改善箇所説明図

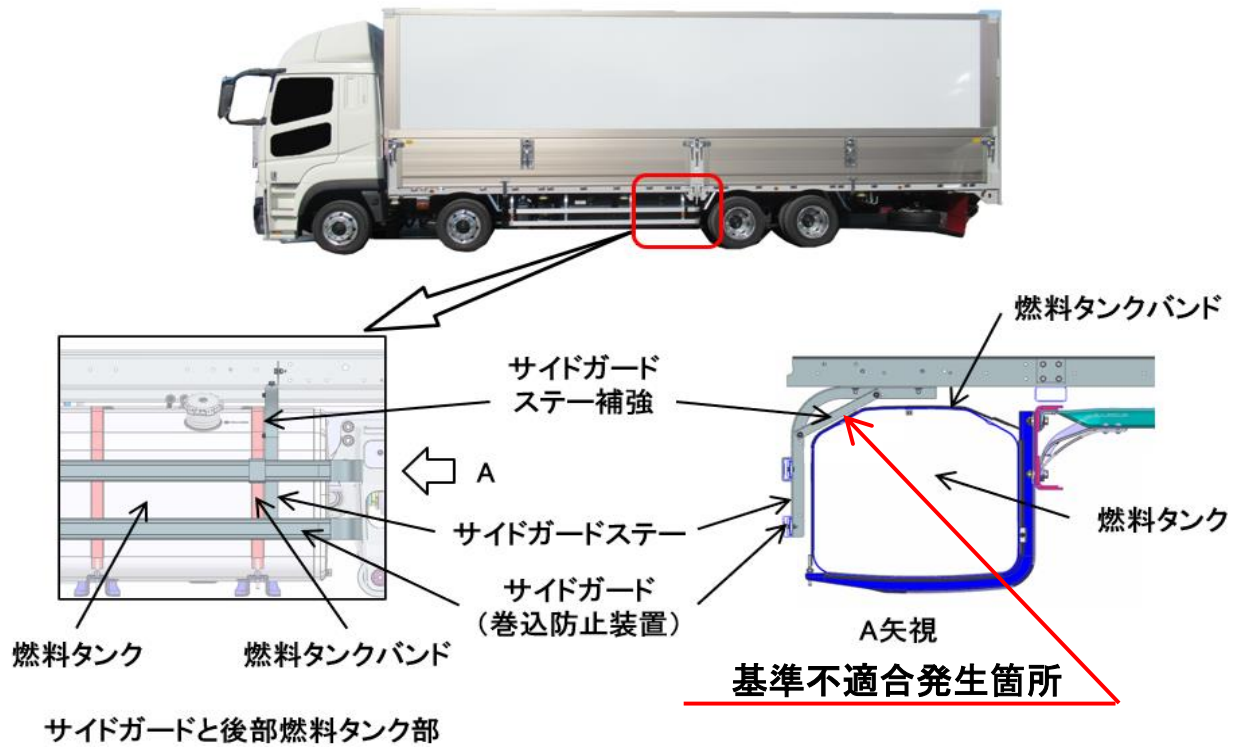
サイドガード(巻込防止装置)において、設計検討が不十分なため、サイドガードステーの補強部が燃料タンクを固定する燃料タンクバンドに近接しているものがある。
そのため、走行中の車両揺動によりサイドガードステー補強部と燃料タンクバンドが干渉し、最悪の場合、燃料タンクバンドが破損し、燃料タンクが脱落して他の交通の妨げになるおそれがある。

全車両、サイドガードステー補強部と燃料タンクバンドのクリアランスを点検し、サイドガードステー補強部が燃料タンクバンドに近接しているものは、サイドガードステーの補強部を対策品に交換する。
